FV SNArc Fagoni e Ziringonis

VALUTAZIONE DI IMPATTO AMBIENTALE

OGGETTO:
Riscontro alle Osservazioni MASE

VIA-I
R14

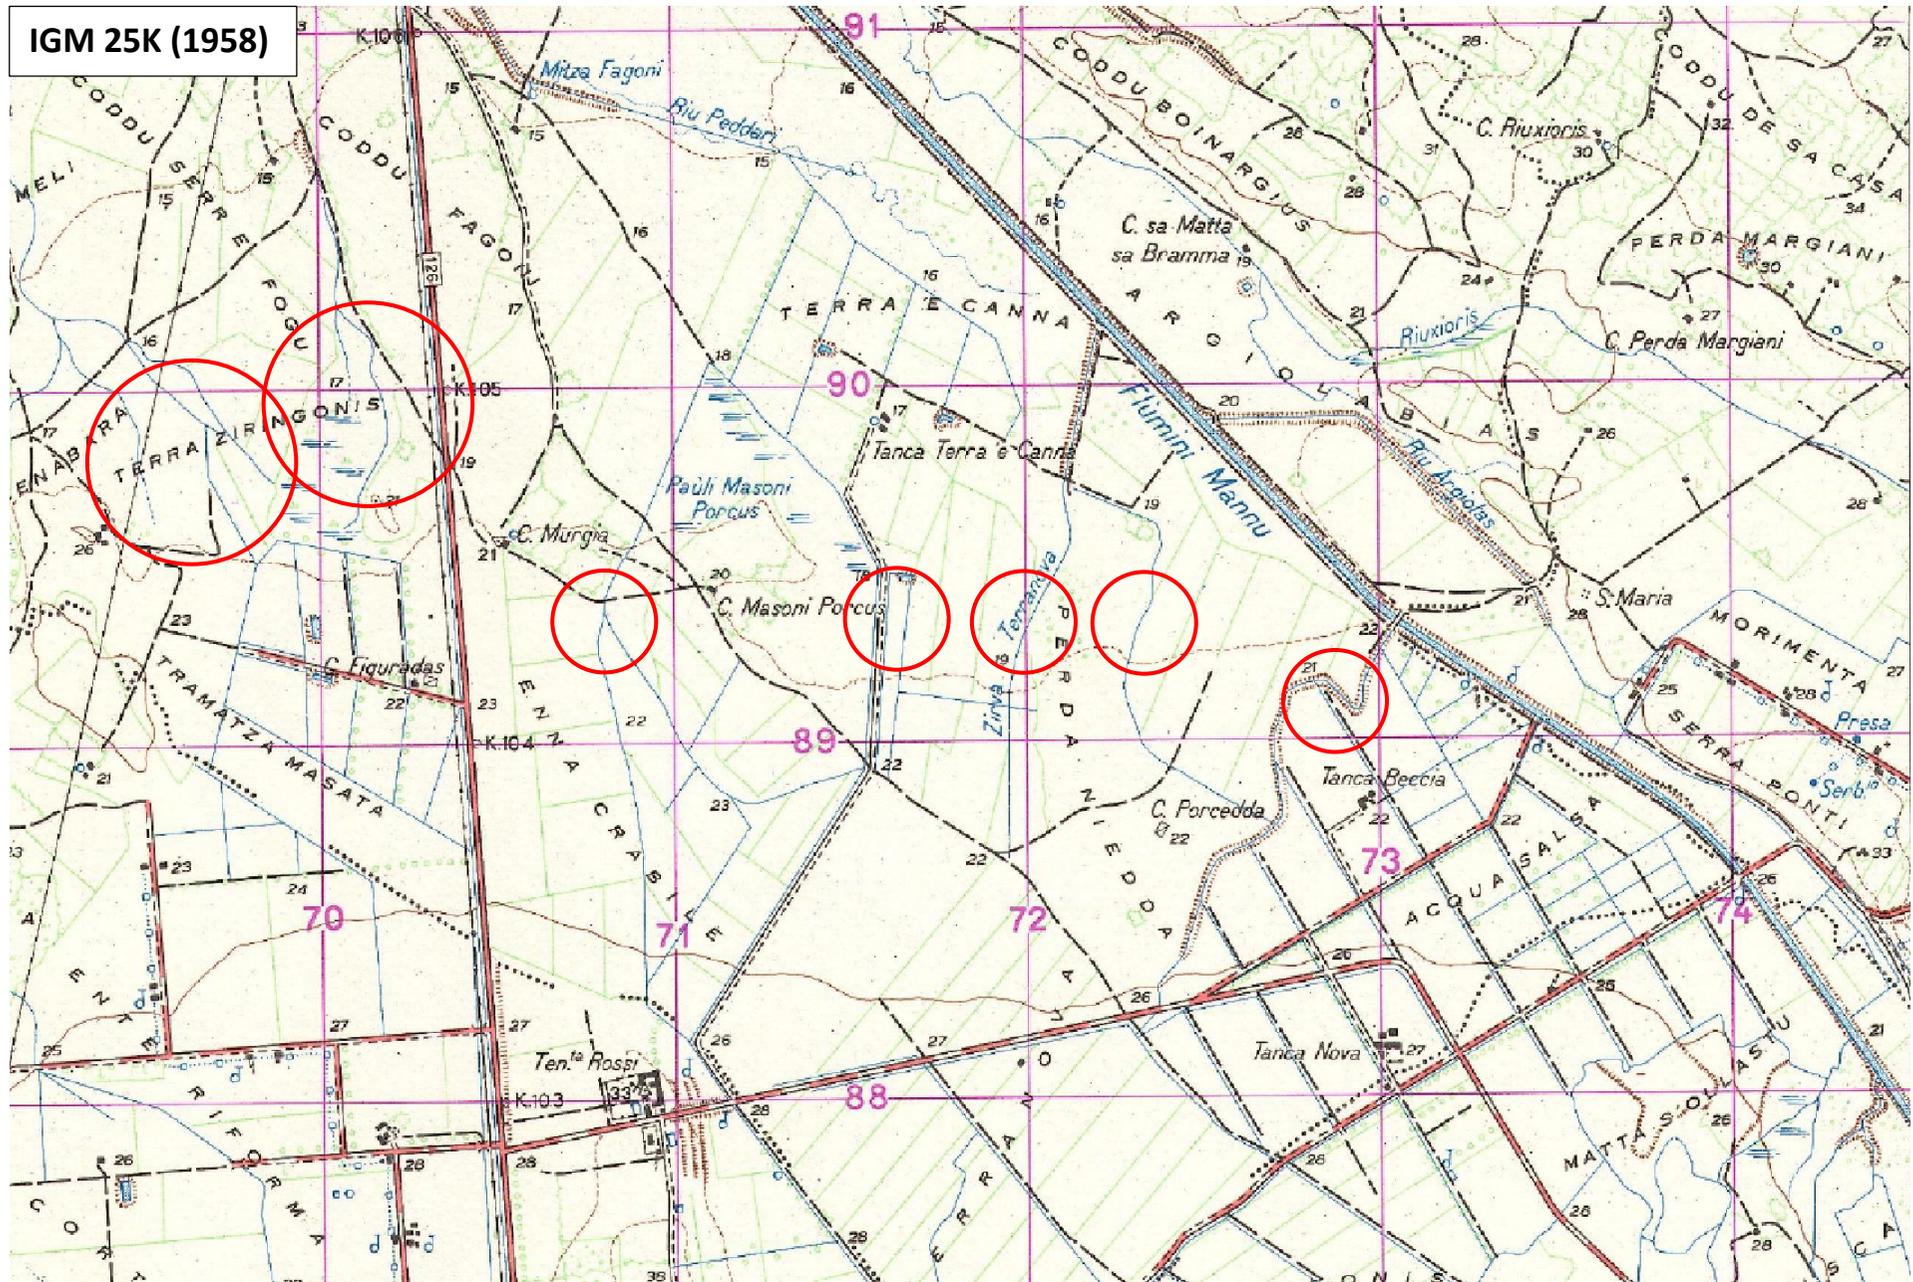
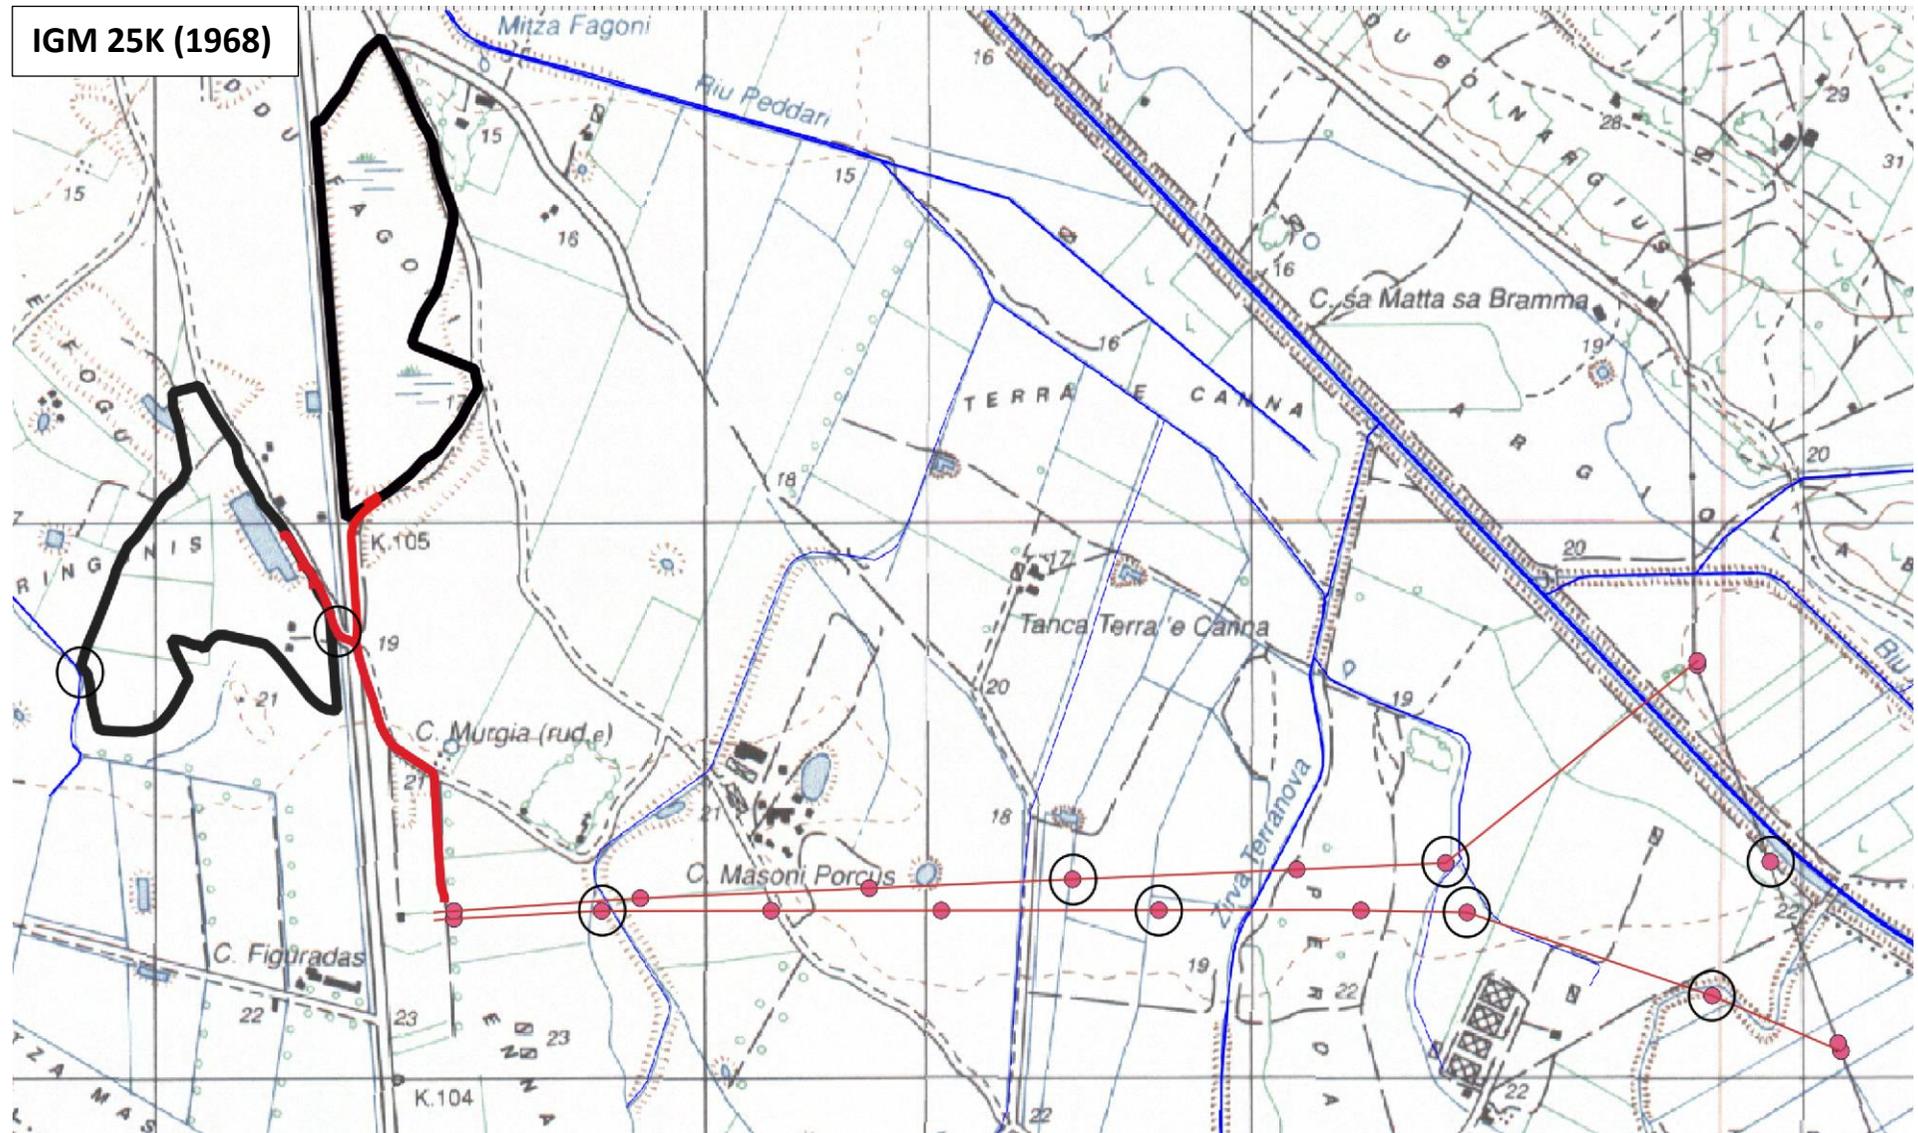
Dal progetto si evince che nel terreno in cui s'intende realizzare il Fv Ziringonis risultano presenti degli elementi idrici appartenenti al reticolo idrografico (identificati nella cartografia IGM serie 25V edita per la Sardegna dal 1958 al 1965). Si prevede che tali elementi vengano sostituiti da nuove opere di regimazione delle acque, che non sono adeguatamente rappresentate nel progetto in questione. Inoltre l'elettrodotta che collega la cabina con l'impianto attraversa, in subalveo, un elemento idrico appartenente al reticolo idrografico.

Per l'istruttoria dell'intervento e il rilascio del parere ai sensi dell'art. 93 e segg. del R.D. 523/1904 è necessario presentare specifica istanza integrando la documentazione con i seguenti elaborati:

Si riportano di seguito le cartografie IGM 1:25000 del 1958 e del 1968, con indicato il reticolo idrografico, gli attraversamenti e l'area di progetto.

Con specifico riferimento alle presunte interferenze con gli elementi idrici appartenenti al reticolo idrografico identificati nella cartografia IGM serie 25 V edita per la Sardegna dal 1958 al 1965, si specifica che l'area interessata dall'intervento progettuale proposto è stata per molti anni adibita ad attività di cava per cui la morfologia superficiale dei terreni risulta del tutto stravolta rispetto alla cartografia IGM sopra richiamata, né infatti elementi idrici sono stati riscontrati nel corso dei numerosi sopralluoghi e rilievi topografici e fotografici.

Figura 3: individuazione dei tralicci su ortofoto e rappresentazione del buffer di 10 m dagli elementi idrici superficiali – riquadro A e dettaglio c.

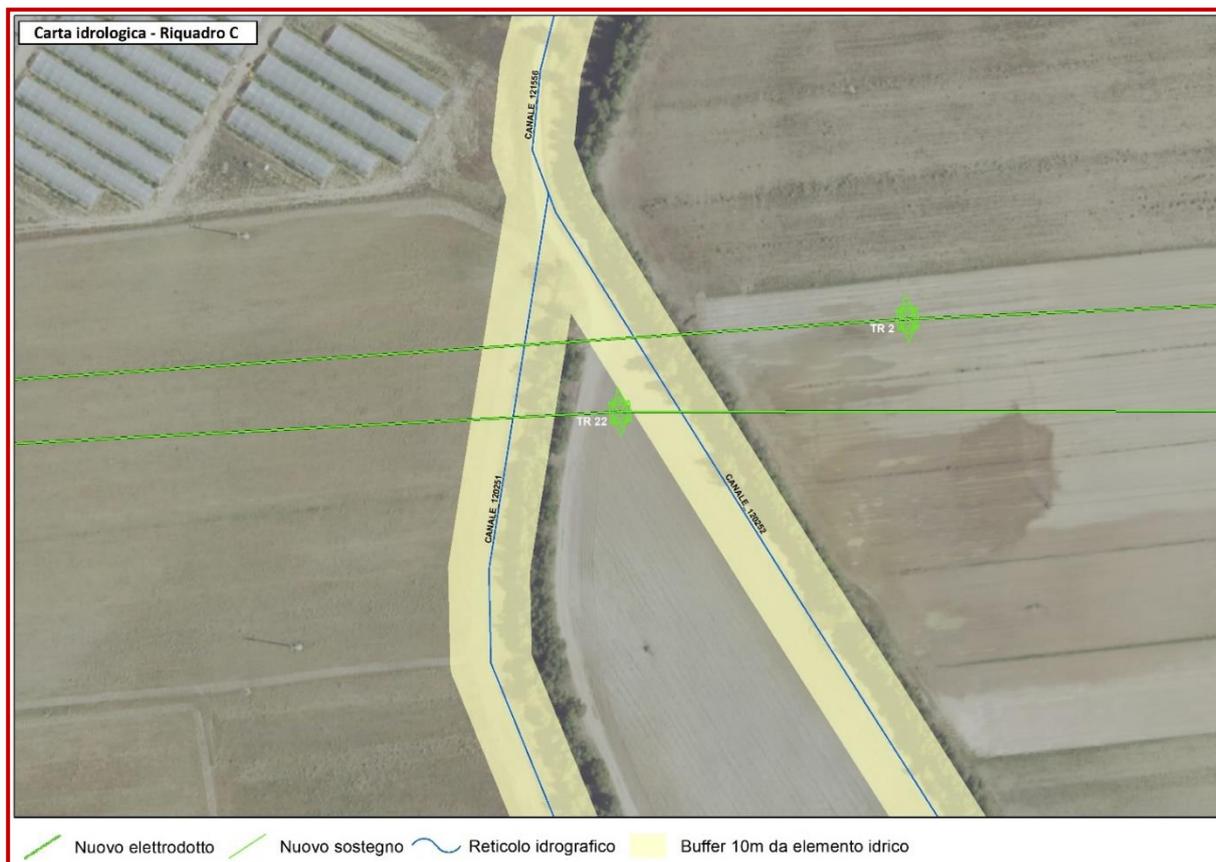
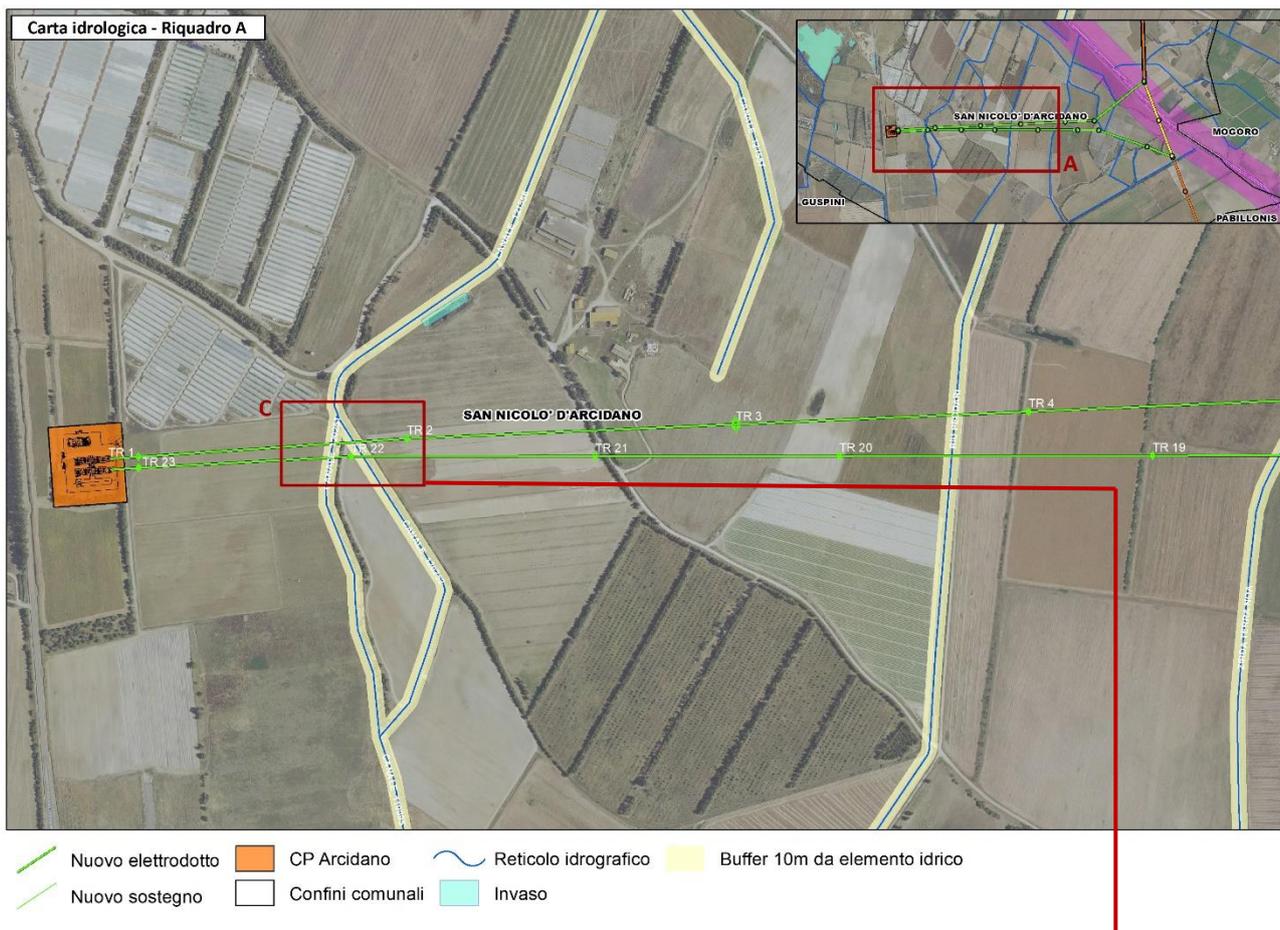
- dalle planimetrie non risulta che sia rispettata la distanza di 10 m stabilita dall'art. 96 lett. f) del R.D. 523/1904 tra le fondazioni dei seguenti nuovi tralicci e i corsi d'acqua e/o elementi appartenenti al reticolo idrografico:

- traliccio n. 17 (raccordo sud) e elementi idrici rappresentati nella cartografia I.G.M. edita dal 1958 al 1965;
- traliccio n. 23 (raccordo sud) e Zirva Cannas;
- traliccio n. 2 (raccordo nord) e terreno classificato in catasto "Acque esenti da estimo" denominato Zirva Cannas;
- traliccio n. 5 (raccordo nord) e terreno classificato in catasto "Acque esenti da estimo" denominato Zirva Cannas;
- traliccio n. 6 (raccordo nord) e elementi idrici appartenente al reticolo idrografico.

- verificare il rispetto della distanza di 10 m stabilita dall'art. 96 lett. f) del R.D. 523/1904 tra le fondazioni dei succitati nuovi tralicci con i corsi d'acqua, con gli elementi idrici appartenenti al reticolo idrografico e con le

aree classificate in catasto "Acque esenti da estimo" e produrre le nuove planimetrie e i nuovi profili attestanti la distanza minima di 10 m;

Si riportano di seguito le immagini di dettaglio che mostrano i buffer di 10 m dagli elementi idrici superficiali. Si può osservare che i tralicci di nuova realizzazione ricadono sempre a distanze superiori ai 10 m dagli elementi idrici superficiali presenti.
